CONTRODEDUZIONI AI PARERI DEGLI ENTI

CONSIDERAZIONI SULLA RISERVA DELLA CITTA' METROPOLITANA RELATIVA ALL'AMBITO ANS C2.1 "EX
ELLEBIGI" IN MERITO ALL'INTERFERENZA CON LE FALDE ACQUIFERE SOTTERRANEE

COMUNE DI OZZANO DELL'EMILIA

Variante puntuale al Piano Operativo Comunale (POC) 2017
Ambito ANS_C2.1 "Ex Biellegi"

Fig. 3: descrizione schematica della successione stratigrafica attraversata in occasione della perforazione per la realizzazione del pozzo per acqua eseguita nel 1977 (dal sito web del Servizio Geologico Sismico e dei Suoli della Regione Emilia-Romagna).

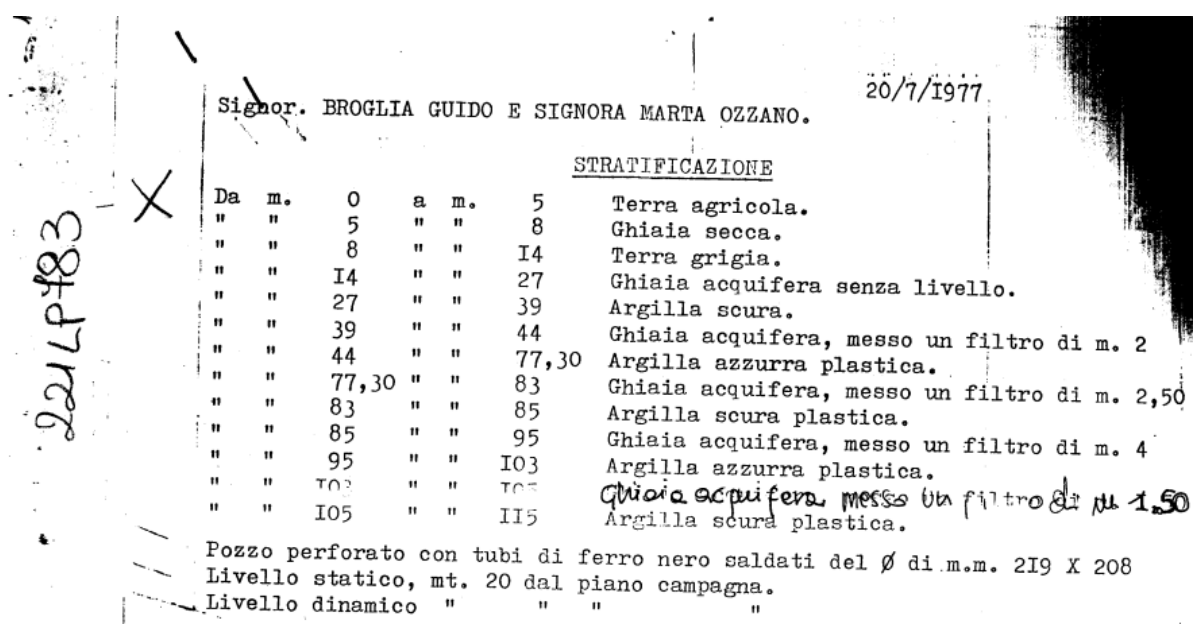
Il presente documento intende rappresentare un approfondimento delle valutazioni in materia di idrogeologia e tutela delle acque sotterranee, così come richiesto a pag. 4 della Relazione Istruttoria dove si legge “In merito alle indicazioni della relazione geologica sull'opportunità di progettare la quota delle fondazioni dei futuri fabbricati ad una profondità non inferiore a 1,5 metri dal pc., si segnala la necessità di approfondire il tema, con l'obiettivo di evitare interferenze con le falde acquifere sotterranee nel territorio pedecollinare e di pianura di tipo B”.

La stessa valutazione in merito alla salvaguardia delle falde acquifere sotterranee è espressa a pag. 12 (Considerazioni e Prescrizioni) del citato Parere di ARPAE: “La relazione geologica indica che sarebbe opportuno progettare la quota delle fondazioni dei futuri fabbricati ad una profondità non inferiore a 1,5 metri dal pc., per preservare la stessa da comportamenti anomali (in termini di cedimenti assoluti e differenziali) legati all'espansione e ritiro stagionale dei materiali coesivi che nell'area indagata costituiscono i primi metri della sequenza, ma ciò risulta in contrasto con i vincoli delle zone di protezione delle acque sotterranee nel territorio pedecollinare e di pianura di tipo B (ricarica indiretta della falda) ed il conseguente perseguimento dell'obiettivo di miglioramento quantitativo della funzione di ricarica dell'acquifero”.

I dati e le considerazioni sopra riportate confortano il parere negativo che lo scrivente esprime in merito alla potenziale interferenza tra la realizzazione dei nuovi fabbricati all'interno dell'Ambito ANS_C2.1 "Ex Ellebigi" e la falda superficiale presente nel sottosuolo: per gli edifici in progetto non sono previsti piani interrati e di conseguenza la profondità di posa delle fondazioni dovrebbe attestarsi intorno a 1,5 metri dal pc, facendo sì che venga mantenuto uno spessore di almeno 10 metri di terreno tra le fondazioni ed il livello di falda, spessore tale da garantire l'isolamento dell'acquifero.

Nel corso delle operazioni di scavo e di realizzazione delle fondazioni dei nuovi fabbricati verranno comunque adottate misure cautelative allo scopo di garantire la non influenza con la sottostante falda acquifera.
